Concurso de proyectos de reforma interior y ensanche de la ciudad de Badajoz

ESTUDIO DE LA PUNTUACIÓN DE LOS PROYECTOS

ANTEPROYECTO. ARQ. ULARGUI

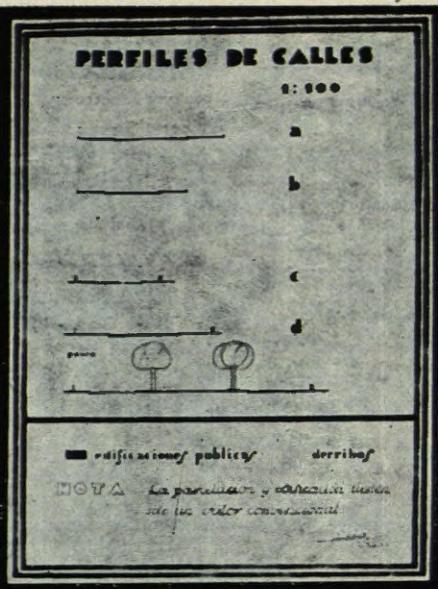
El Sr. Ulargui se aproxima más a la solución perfecta. Sin embargo, aún pueden mejorarse los pasos de las calles a través de la galería porticada. Sobre todo, el paso que da salida simultánea a las calles de Gabriel, Santa Lucía y Melchor de Evora, que es mezquino y sinuoso.

Gabriel en forma de avenida, a partir del cruce de la calle de Santo Domingo. A notar, los dos quiebros que ha de dar a la circulación de vehículos.

Tramo 3.^o El Sr. Ulargui modifica las rasantes en forma inexplicable, según los planos, haciendo que la avenida tenga rasante horizontal a lo largo de las dos manzanas próximas a la plaza de San Juan.

Idea muy acertada la del Sr. Ulargui, con bifurcación para las direcciones Madrid y Sevilla, solución ésta que encarece el costo, pero no en la proporción del beneficio que reporta dicha división de circulaciones.

- a) Respecto a la vía *Puerta de Palmas-Puerta de Trinidad*, deben aprovecharse las soluciones de los tramos 1.^º y 5.^º propuestas por el Sr. Ulargui, adoptando las de los tramos 2.^º, 3.^º y 4.^º, estudiadas por el Sr. P. Minguez.
- b) La vía *Menacho-Castillo* debe también tener soportales, respetando, a ser posible, el edificio de las Descalzas. Esta calle desembocará en la Plaza del Castillo.
- c) Debe adoptarse la solución estudiada por el Sr. Ulargui para la reforma y urbanización del trozo de *Ronda in-*

ANTEPROYECTO. ARQ. FONSECA; ING. RAMALLO

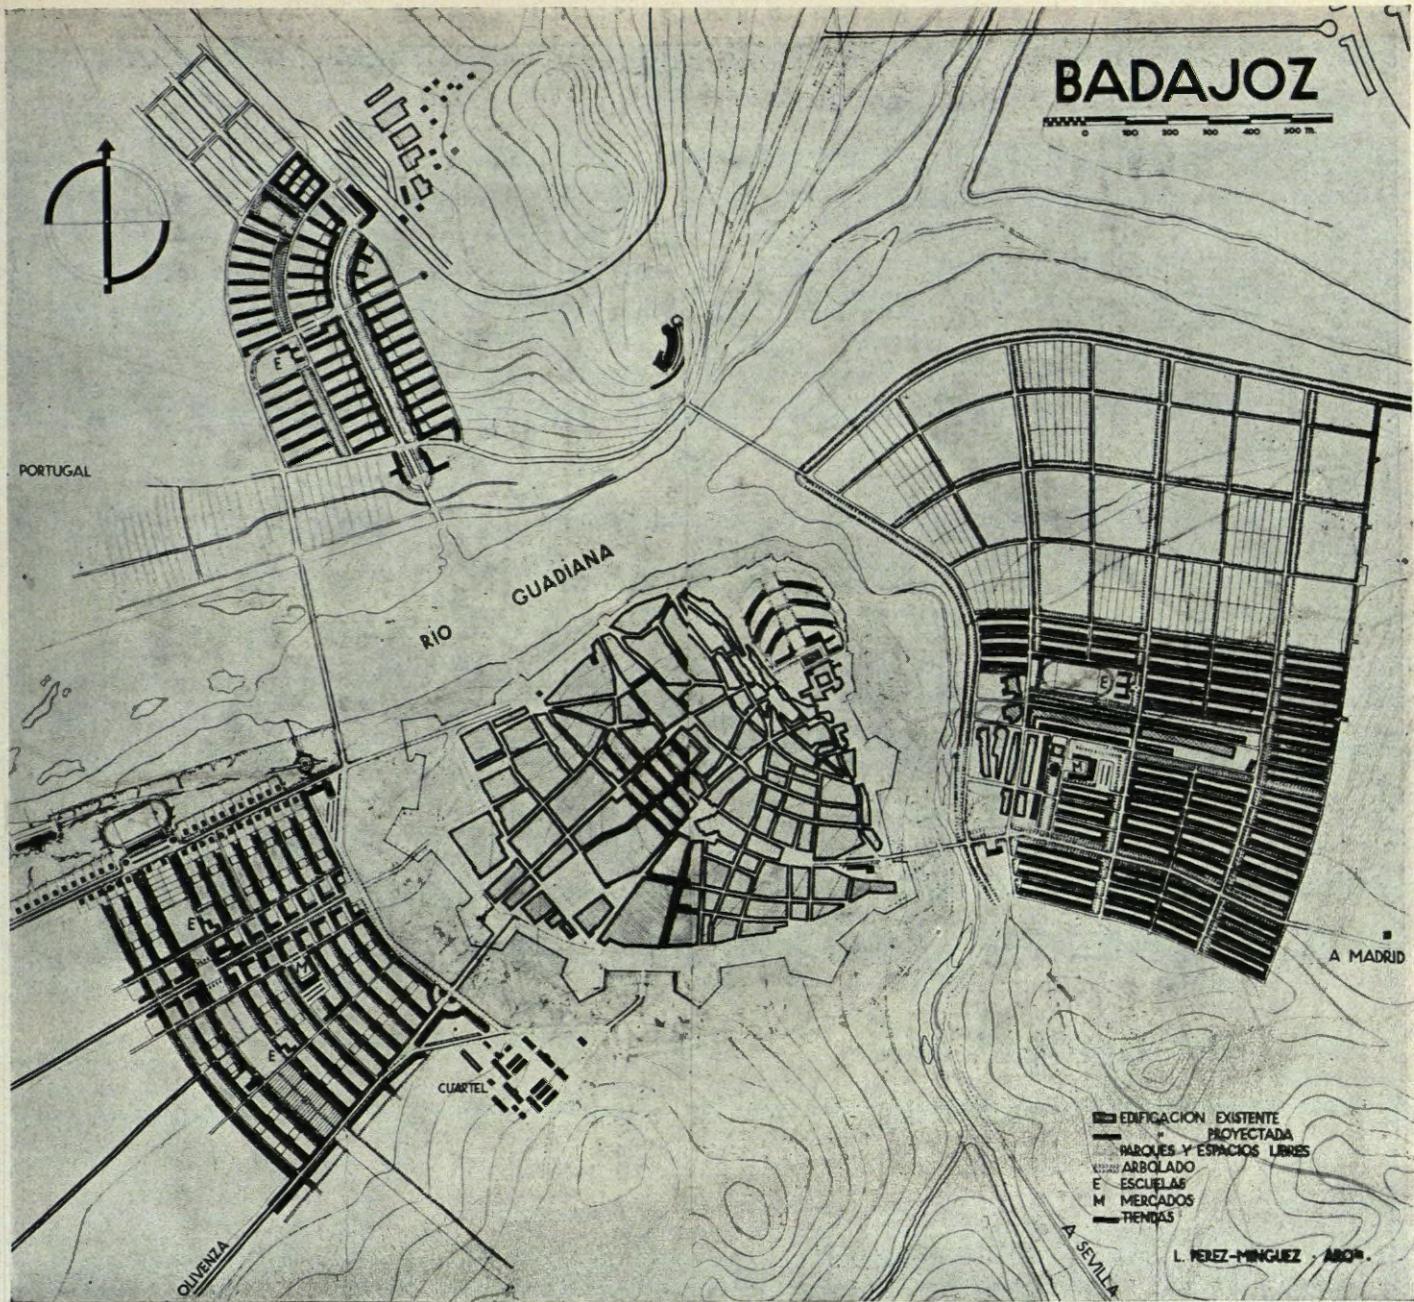
Peor aún es lo que para este caso proponen los Sres. Fonseca y Ramallo, que taponan la salida de la calle de Santa Lucía, terminándola en la calleja transversal. Igualmente desvían el final de la calle de Prim.

No son mejores las dos soluciones que presentan los señores Fonseca y Ramallo para este tramo.

Otras vías.—Se considera muy acertada la vía que propone el Sr. Fonseca-Ramallo siguiendo el lindero de la ciudad alta y no tan conveniente la trazada a lo largo de las calles Melchor de Evora y Corta.

Ciudad antigua.—Conforme al criterio antes expuesto, no podemos menos de citar en primer lugar el proyecto de los Sres. Fonseca y Ramallo, desmereciendo el del señor Minguez, del cual es defecto fundamental la propuesta de la desaparición de la Plaza Alta.

e) El *Parque* entre las calles de Afligido, Arco Agüero, Amparo y Sepúlveda, propuesto por los Sres. Fonseca-Ramallo, debe ser incluido en los planos de reforma interior.

ANTEPROYECTO. ARQ. PEREZ-MINGUEZ

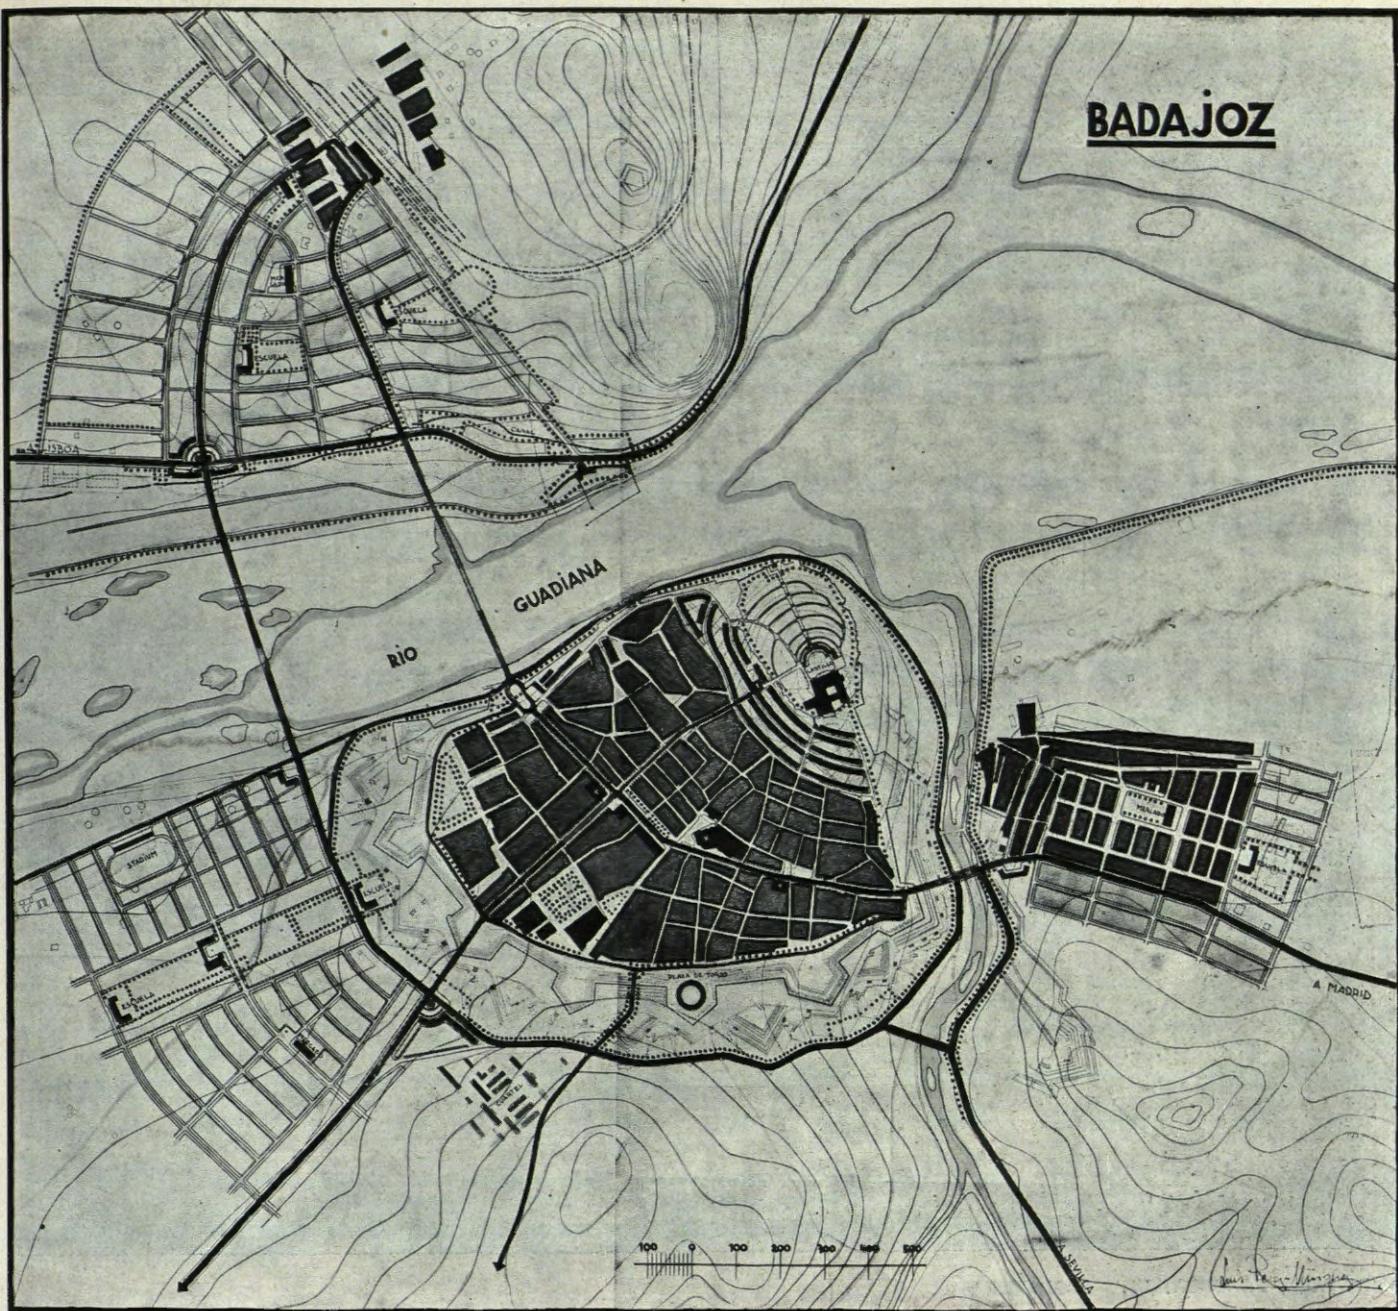
El Sr. Pérez-Minguez constituye una plaza rectangular, sin reparar en la desviación que se produce en las desembocaduras de las calles de Santa Lucía y de Melchor de Evora, a las que priva de la franca salida que hoy tienen.

Tramo 2.º Un acierto la implantación de soportales propuesta por el Sr. Pérez-Minguez.

En cambio, el Sr. Minguez presenta una avenida y una entrada a la plaza a las que muy poco podemos objetar.

Tramo 4.^o La solución del Sr. P. Minguez sigue siendo muy buena, recta y desembarazada, al revés de la que presentan los otros dos, sobre todo la del Sr. Fonseca,

Solución casi idéntica en los tres proyectos, con la única variación de los soportales que proyecta el Sr. Minguez. Por esta idea se le diferencia de los otros dos.
